# 关于工程项目业主质量监督委员会 工程项目检查存在问题的回复

工程名称：广西医科大学蟠龙住宅小区（7#地）-北

检查内容：主要检查(7#地)-北进度、质量、投资附带检查安全和文明施工方面

我公司于2017年10月30日收到业监委2017年10月29日第二组对（7#地）-北检查意见反馈，对业监委提出的进度、质量、安全问题进行整改做如下回复：

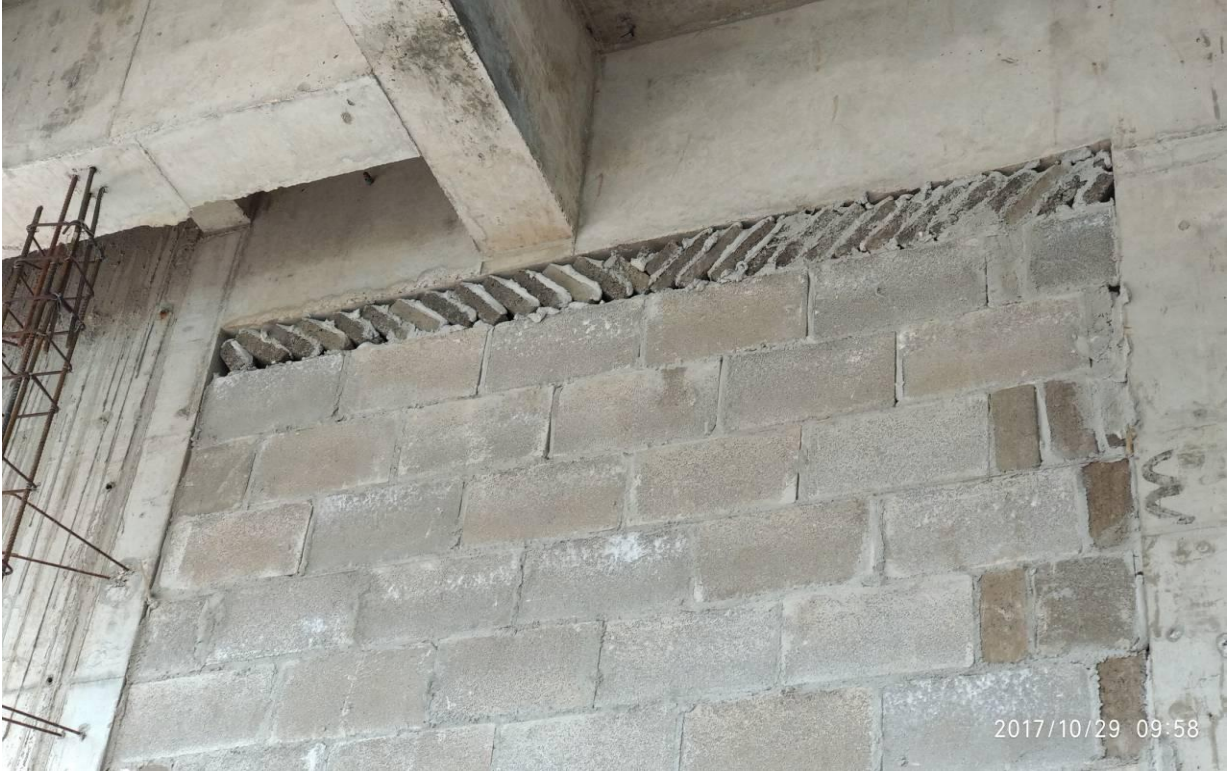
1. 钢筋工程：今天抽检4#楼31层楼面钢筋质量，发现主要存在还是通病问题：

①. 阳台悬挑梁箍筋出现绑扎倾斜现象。

②. 主次梁交接部位加密箍筋间距过大。

③. 个别梁钢筋的面筋与二排钢筋排距过大。

④. 今天检查发现部分梁钢筋完成后未设置垫块或有垫块未及时支撑。

1. 钢筋工程：①. 阳台悬挑梁箍筋部分绑扎倾斜现象，已安排人员现场整改完成。

②. 主次梁交接部位加密箍筋间距过大；已按规范要求整改。

③. 个别梁钢筋的面筋与二排钢筋排距过大；已马上安排施工人员进行调整。

④. 发现部分梁钢筋完成后未设置垫块或有垫块未及时支撑部分；已安排人员按要求设置。

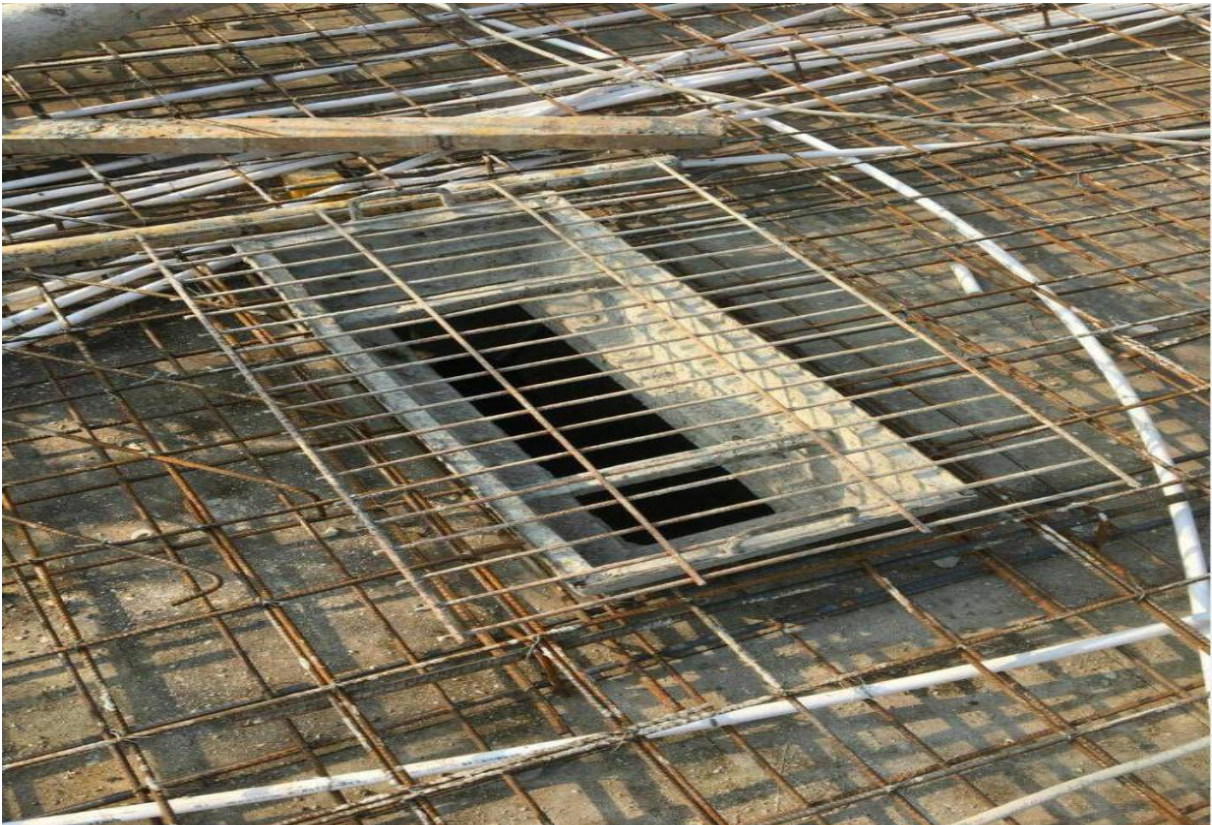
1. 4#楼施工作业面的外架未完全铺设钢脚手板，已铺设的个别网片悬挑出安全网之外，正在此施工的工人存在安全隐患。

2. 施工楼层的预留洞口注意做好警示工作。

1. 4#楼施工作业面的外架未完全铺设钢脚手板，已铺设的个别网片悬挑出安全网之外，已安排人员按要求进行铺设；并且绑扎固定。

2. 施工楼层的预留洞口未做好警示工作，已按要求进行覆盖。
